OFÍCIO GAPRE Nº 081/2023.

OFÍCIO SEMCID N.º 408/2023.

ASSUNTO: RESPOSTA AO OFÍCIO – SEMED N.º373/2023, ORIUNDO DO
OFÍCIO – CIRC. SMA N.º035/2023, QUE DIZ RESPEITO AO
REQUERIMENTO N.º44/2023 DA CAMARA MUNICIPAL DE VEREADORES,
EM RELAÇÃO A OBRA DE REFORMA E AMPLIAÇÃO DA ESCOLA
MUNICIPAL DO DISTRITO DE BOA ESPERANÇA – TOMADA DE PREÇO
N.º016/2021, CONTRATO 325/2021.

Imagem 02: Ilustração do bloco cerâmico que está sendo utilizado em obra (9x19x19) e do bloco cerâmico que está previsto em planilha (14x19x39).

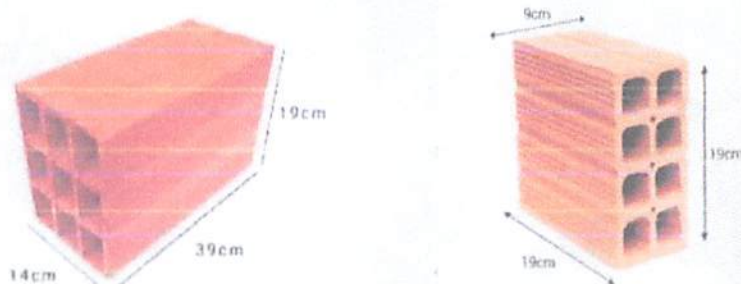
Em relação as inconformidades observadas na execução da obra, foi constatado que o bloco de vedação utilizado para o levantamento da alvenaria, não era o bloco indicado na planilha para execução deste serviço; enquanto a planilha orientava a utilização de um bloco cerâmico furado na vertical de 14x19x39, com espessura de 14 cm, na execução foi utilizado um bloco cerâmico furado na vertical de 09x19x19, com espessura de 09 cm.

Abaixo estão ilustradas as diferenças entre os blocos cerâmicos citados:

Em decorrência da diferença entre a espessura dos blocos, o projeto de estrutura de concreto armado da edificação, que previa pilares com seção de 14x30 e 14x40, acabou sofrendo alterações nas dimensões destes elementos. Isso porque na ocasião a alvenaria foi utilizada como fôrma para montagem dos mesmos.

Logo, tendo em vista, que a alteração na espessura dos blocos, resultou em pilares com dimensões de 9x30, respectivamente, os mesmos não atendiam a norma, no que diz respeito a dimensão e a área mínima.

Visto isso, após várias tratativas em reuniões realizadas junto a Secretaria de Cidades, no dia 18/10/2022 chegou-se ao um consenso entre fiscalização e executora, em relação ao projeto de reforço estrutural apresentado pela mesma, onde eram previstos o estabelecimento das dimensões iniciais dos pilares.

- Demolição de alvenaria, nas faces dos pilares;
- Apicoamento de todos os pilares, nas faces reforçadas, para recebimento e aderência da nova camada de concreto;
- Pinos de aço introduzidos nos pilares;
- Pilares enformados em toda sua seção;
- Concretagem das faces reforçada do pilar.
